COMPTE-RENDU DE LA REUNION SDIS 62 du 21 décembre 2018

PROJET LOGISTIQUE CALAIS – ZAC DE LA TURQUERIE

Document de présentation au SDIS 62

Accessibilité et intervention pompier

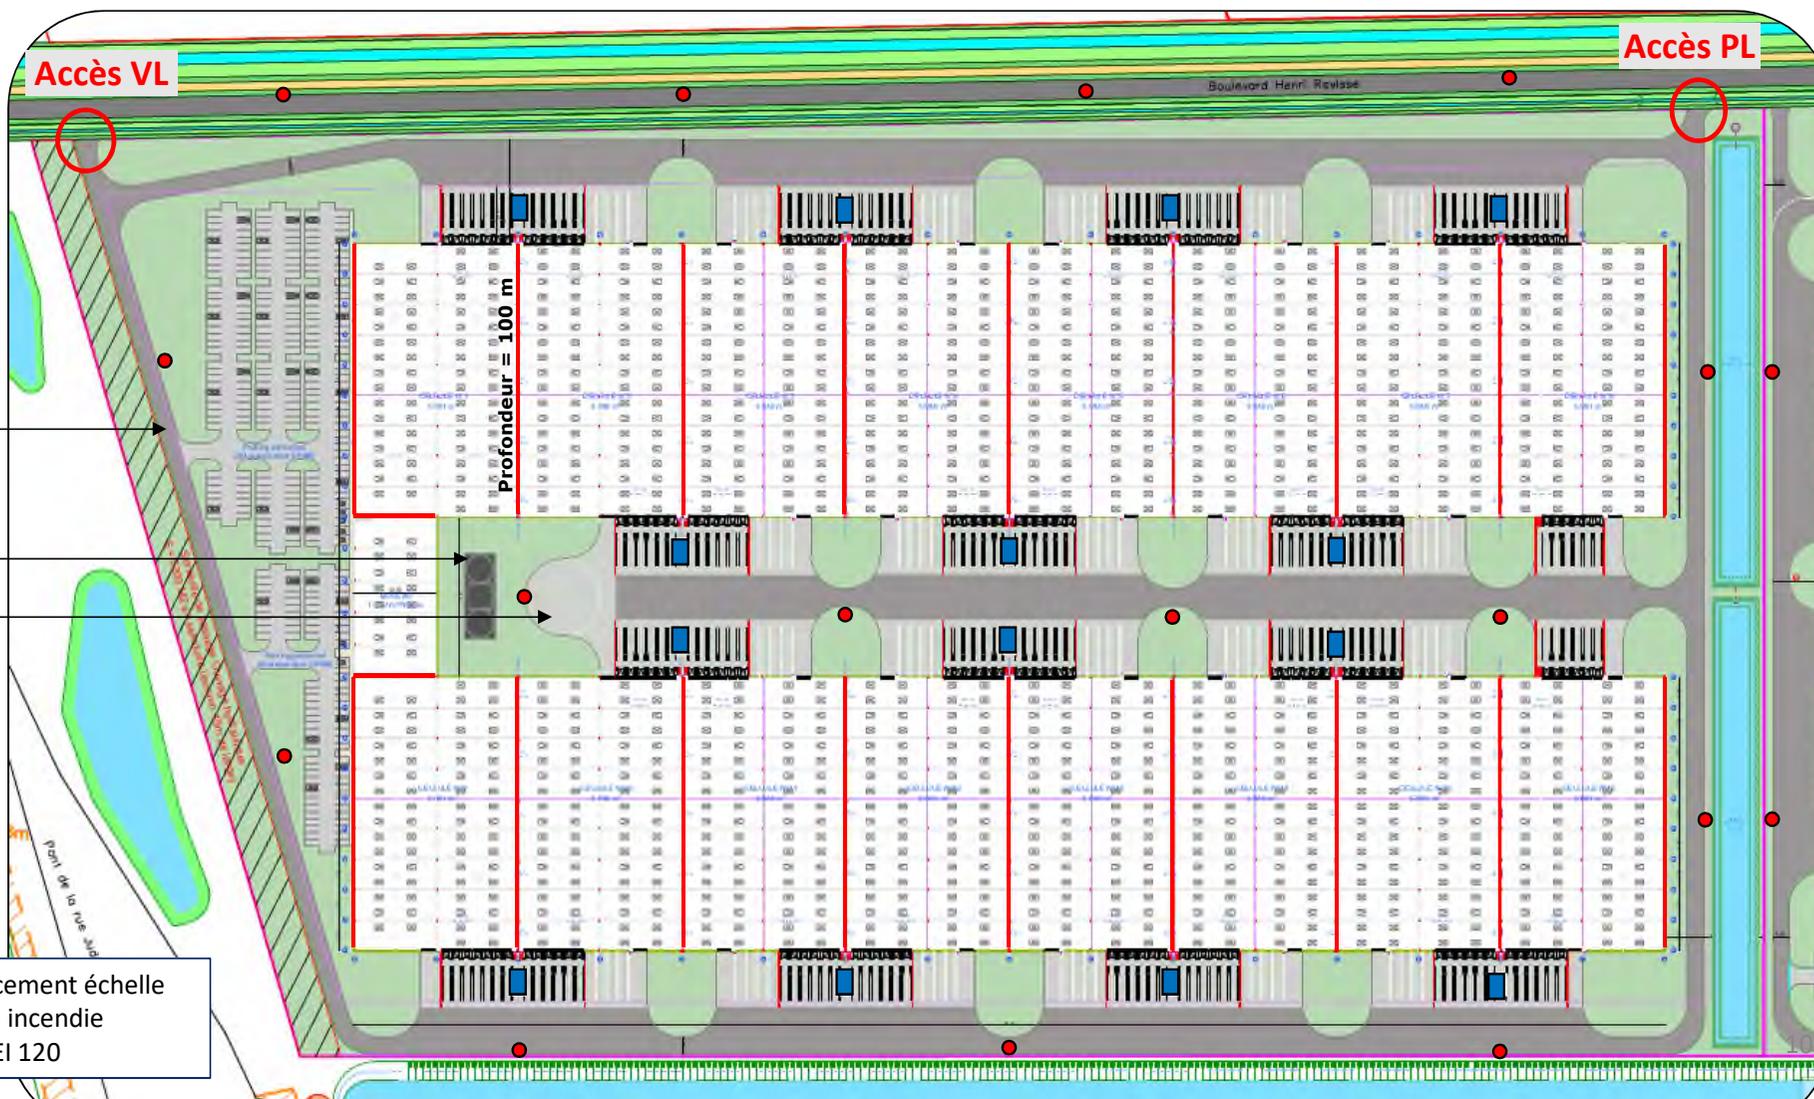
Impasse entre les 2 rangées de 8 cellules → surlargeur de 7 mètres prévue sur les 40 derniers mètres de la voie engin et aire de retournement de 20 mètres de diamètre à son extrémité

Le projet prévoit la mise en place d'aire de stationnement échelle au droit de chaque mur coupe-feu sur une façade.

Sur la façade opposée, ces aires seront complétées par les accès plein pied sur lesquelles les échelles pourront se stationner pour défendre le mur coupe-feu.

Compte tenu de la profondeur des cellules (100 m), le SDIS attire l'attention sur la présence de « zone blanche » au centre des cellules qui se trouvent hors de la portée des lances.

Le SDIS étudie la question du positionnement des AMSMA dans les flux thermiques de 3 kW/m².

Compte tenu de la faible distance séparant les façades des AMSMA (1 à 8 mètres), les flux thermiques débordent en effet sur les emplacements prévus.

Le SDIS insiste toutefois sur l'importance du positionnement des réserves et PI en dehors des flux de 5 kW/m².

Ce point sera à revalider avant le dépôt du dossier.

Simulations d'incendie – Flux thermiques (une cellule en feu)

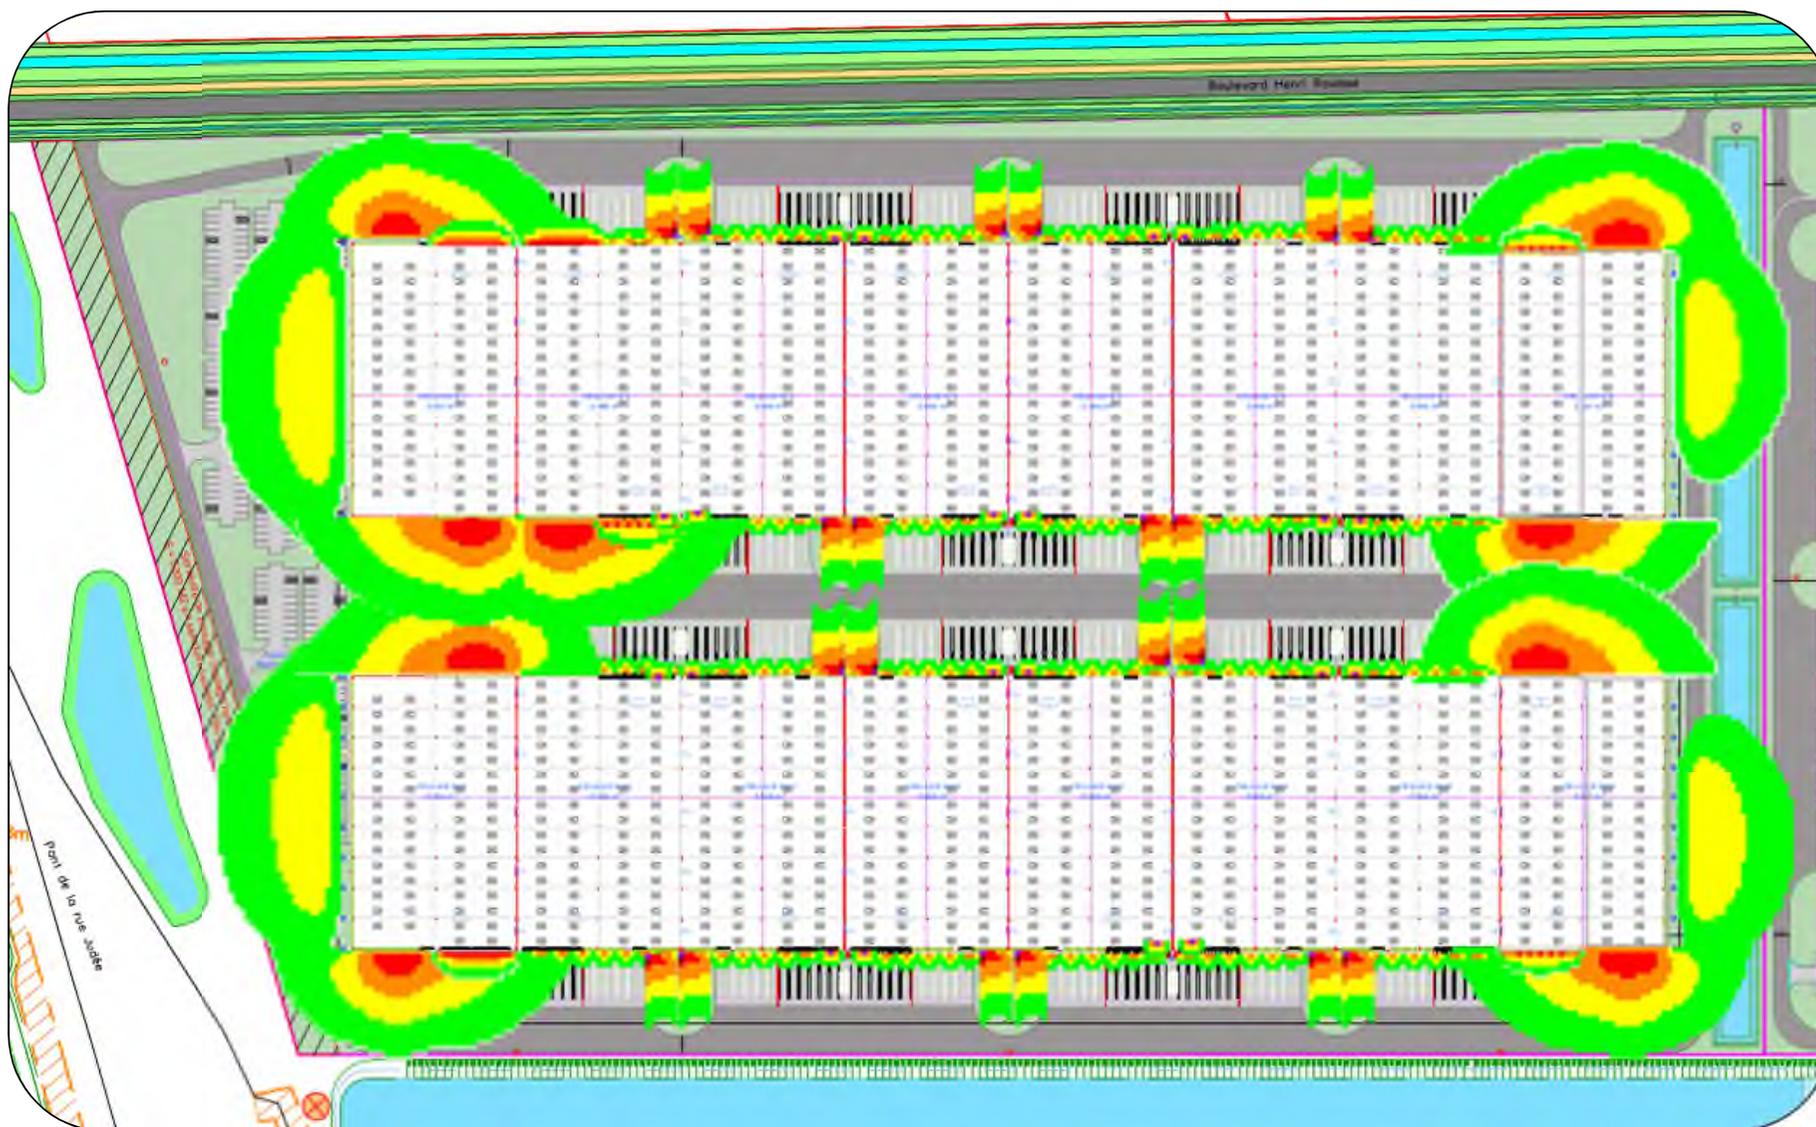
Le dossier devra démontrer l'absence de propagation possible du feu à la cellule voisine :

- **par le calcul et l'interprétation des résultats FLUMILOG**
- **par des propositions de mesures compensatoires (détection précoce)**

Cette justification permettra d'éviter la préconisation de mise en place d'un refroidissement du mur ou d'un mur assurant une tenue au feu > à la durée de l'incendie.
